東通原子力発電所1号炉審査資料	
資料番号	A1-CA-0100
提出年月日	2021年12月16日

東通原子力発電所 津波の評価について (コメント回答)

2021年12月16日
東北電力株式会社

猿ヶ森周辺における想定津波群(空間格子間隔5m)とイベント堆積物の比較

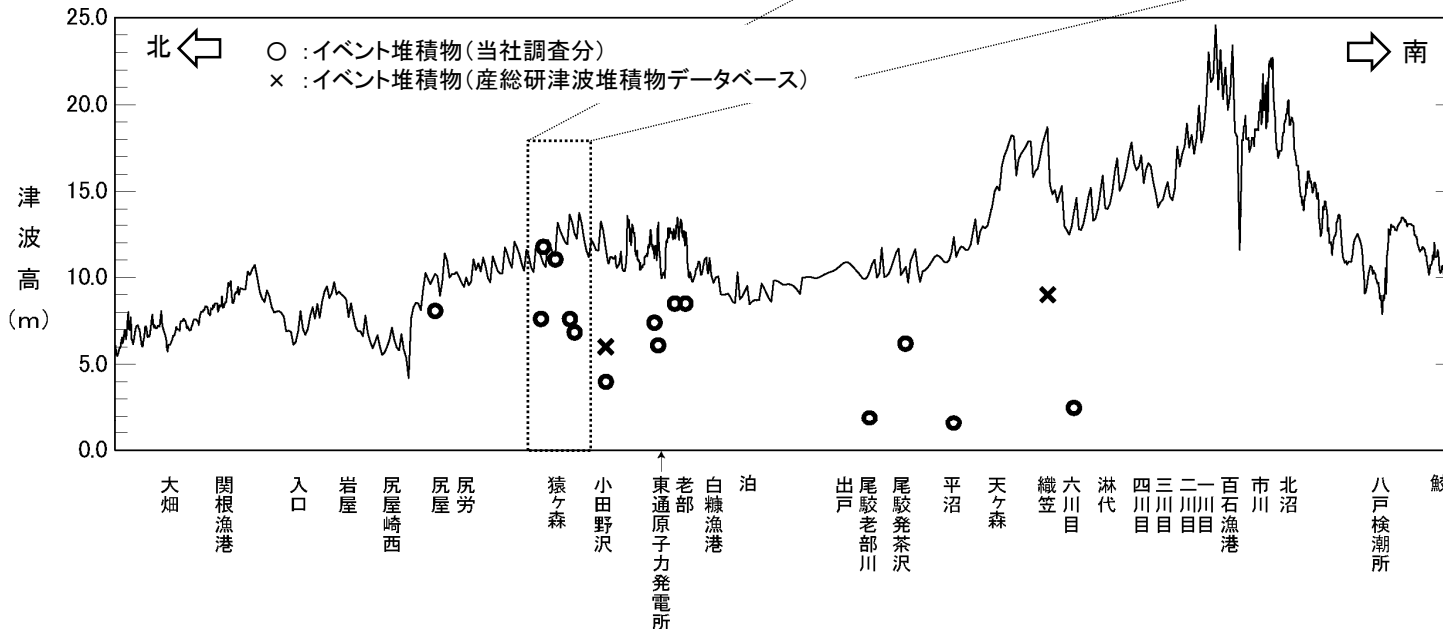
No.	コメント時期	コメント内容	説明資料
S45	2016年8月26日 第394回審査会合	連動型地震に起因する津波が最も影響が大きいことを確認するため、沖合地点の水位時刻歴波形を示すこと。	第I章 第5節
S200	2021年7月9日 第989回審査会合	特性化モデル③及び④の想定津波群は、内閣府(2020)の想定津波群の評価結果を上回るものの、平沼～天ヶ森付近では部分的に内閣府(2020)の想定津波群の津波高さが大きくなる要因について説明すること。	第I章 第1節 第1.6.3項 補足説明資料 第I章 第12節
S201	2021年7月9日 第989回審査会合	内閣府(2020)のすべり量等のモデル化の手法に関する考え方の取扱い、並びに特性化モデルと内閣府(2020)の津波高を比較することの位置付けについて説明すること。	第I章 第1節 第1.6.3項

- 連動型地震による想定津波群^{※1}とイベント堆積物の比較を以下に示す。
- 連動型地震による想定津波群は、猿ヶ森周辺のタテ沼付近^②を除くイベント堆積物の基底標高を2m以上上回っていることを確認した。
- なお、想定津波群とタテ沼付近^②の関係について、津波高さは13.4m、イベント堆積物の基底標高は11.8mであるが、(1)解析に用いた地形データは現状の地形であり、猿ヶ森川のイベント堆積物が堆積した以降に形成された砂丘を考慮していること、(2)タテ沼付近^②の堆積年代(A.D.50年頃)当時の汀線位置^{※2}及び標高^{※3}を考慮すれば、十分2m以上上回るものと考えられる。

断層面積(S)と地震モーメント(M_0)の関係
(Murotani et al.(2013)一部修正・加筆)

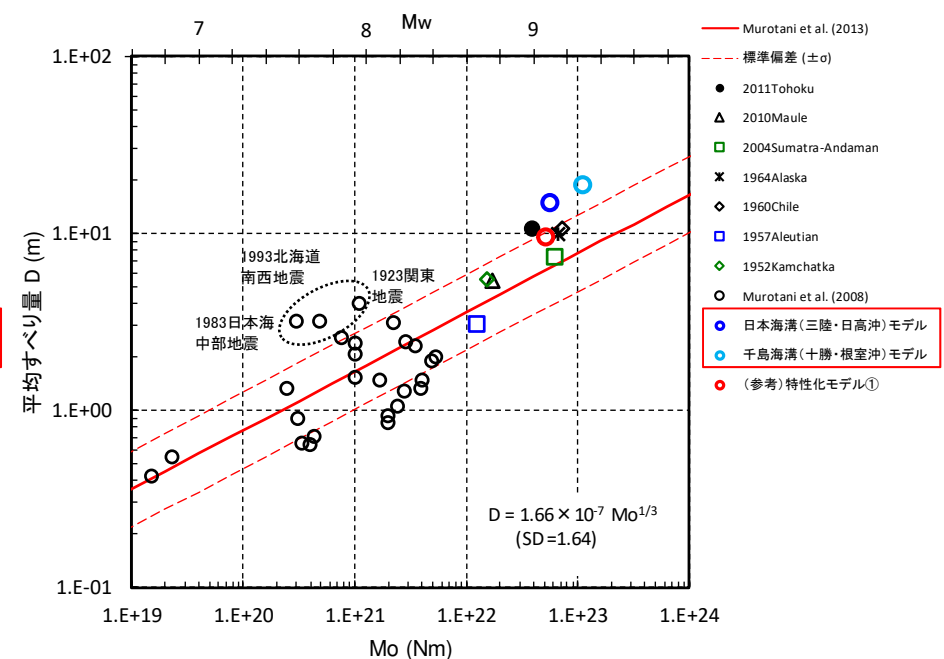
No.	コメント時期	コメント内容
S200	2021年7月9日 第989回審査会合	特性化モデル③及び④の想定津波群は、内閣府(2020)の想定津波群の評価結果を上回るものの、平沼～天ヶ森付近では部分的に内閣府(2020)の想定津波群の津波高さが大きくなる要因について説明すること。
S201	2021年7月9日 第989回審査会合	内閣府(2020)のすべり量等のモデル化の手法に関する考え方の取扱い、並びに特性化モデルと内閣府(2020)の津波高を比較することの位置付けについて説明すること。

- Murotani et al.(2013)によるM7～9クラスの地震の断層面積(S)と地震モーメント(M_0), 平均すべり量(D)と地震モーメント(M_0)の関係に対する内閣府(2020a)による日本海溝(三陸・日高沖)モデル, 千島海溝(十勝・根室沖)モデルの比較を以下に示す。
- 内閣府(2020a)モデルは, 断層面積に対して地震モーメント, 平均すべり量が大きく, 過去に発生した巨大地震のスケージング則から大きく外れることを確認した。

- ・ 内閣府(2020a)による津波波源モデルの評価上の反映方法を整理するため、国内外で発生したM9クラスの地震の平均応力降下量, Murotani et al.(2013)によるM7~9クラスの地震の断層面積(S)と地震モーメント(M_0), 平均すべり量(D)と地震モーメント(M_0)の関係と比較した。
- ・ 検討の結果, 内閣府(2020a)による津波波源モデルは, そのモデル設定の特性^{※1}から, 過去に発生した巨大地震の平均応力降下量を大きく上回るとともに, スケーリング則から大きく外れることを確認した。
- ・ 以上から, 基準津波の策定にあたっては, 内閣府(2020a)によるすべり量等のモデル化の手法は考慮せず, 行政機関による既往評価^{※2}と位置付けて, 内閣府(2020)の津波波源モデルによって評価される津波水位との比較を行う。

海底地すべり地形分布図

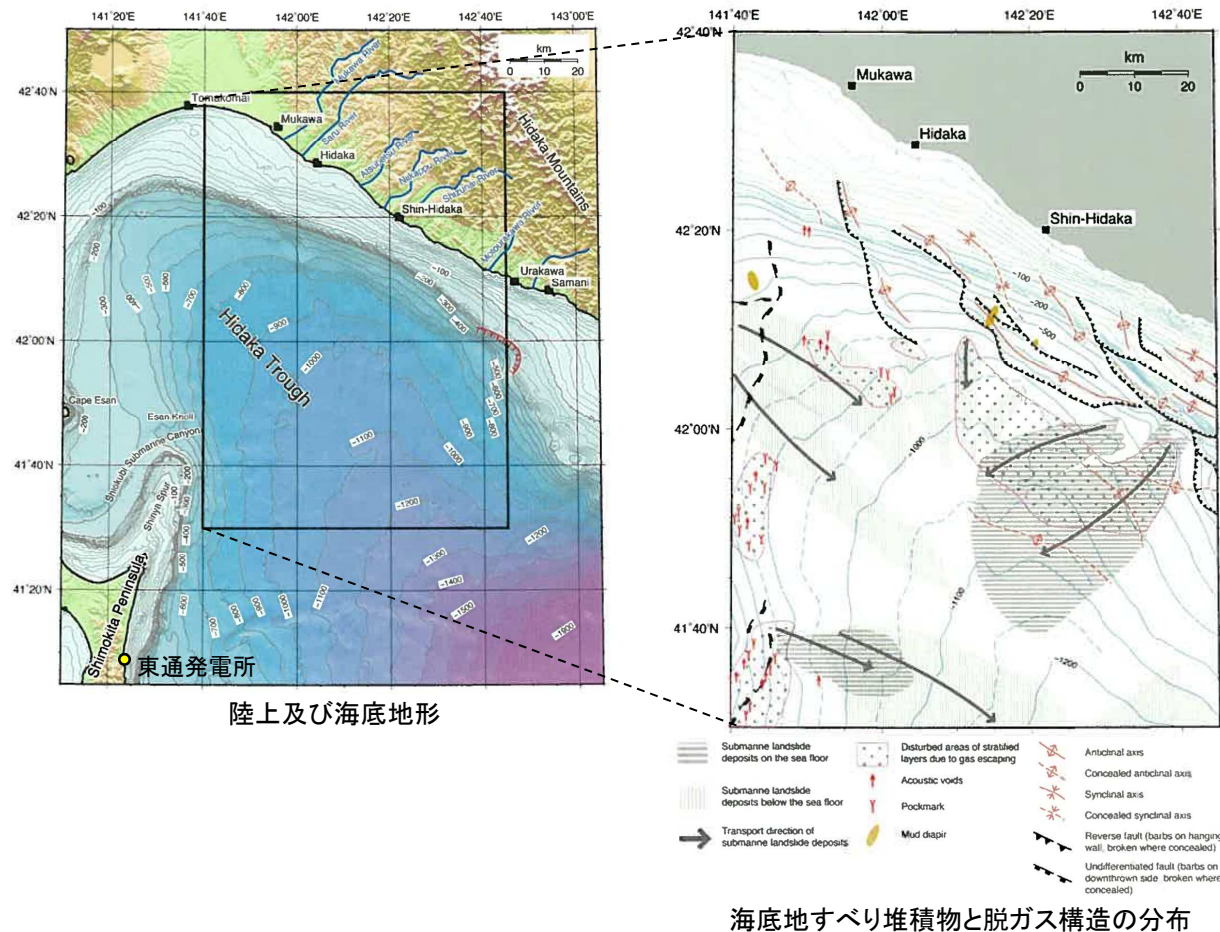
S48	2016年8月26日 第394回審査会合	海底地すべりに起因する津波の評価において抽出した海底地すべりの厚さの算定根拠を資料に明記すること。	第Ⅱ章 第1節 第1.4.3項 補足説明資料 第Ⅴ章 第2節

- 抽出した各海底地すべり(SLS-1~SLS-4)の諸元の算定根拠について、断面図等を用いて明記した。

諸元	SLS-1	SLS-2	SLS-3	SLS-4	備考
長さ(m)	3000	6000	1200	1000	海底地形図からの読み取り
幅(m)	5350	5000	5000	5100	海底地形図からの読み取り
比高(m)	300	300	20	100	海底地形図からの読み取り
厚さ(m)	50	50	5	20	SLS-1, SLS-2: 現地地形と復元地形の差分から算定 SLS-3, SLS-4: McAdoo et al.(2000)による地すべり 諸元の算定方法を参考に算定
傾斜(°)	5.71	2.86	0.95	5.71	比高及び長さから算定
面積(km ²)	15.4	36.5	3.2	3.8	海底地形図からの読み取り
体積(km ³)	0.52	1.00	0.01	0.04	SLS-1, SLS-2: 現地地形と復元地形の差分から算定 SLS-3, SLS-4: McAdoo et al.(2000)による地すべり 諸元の算定方法を参考に算定
